监理工程师通知单

工程名称：安丘市 60MW 光伏扶贫电站项目

编号：AQ-GF-ZH-006

主题：关于石埠子 26 地锚桩浇筑质量相关事宜

后附不合格相片

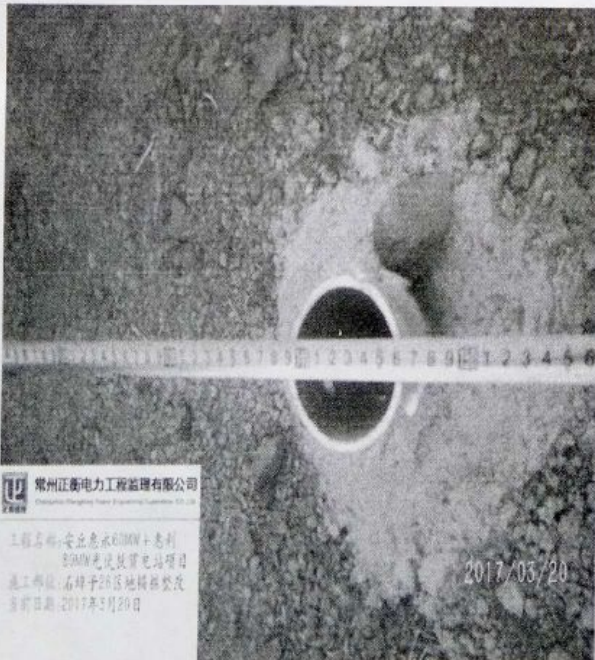
石埠子 26 地锚桩浇筑监理人员现场巡检发现部分地锚桩浇筑质量存在问题，已要求施工方限期进行整改。截止 2017.03.20 监理人员再次巡检发现已要求施工方整改的部位，仍还有小部分未整改结束。

现要求施工单位限期 1 天整改结束，再报监理验收合格后再进行施工，否则给予重罚！希望你方引起重视，加强现场管控。
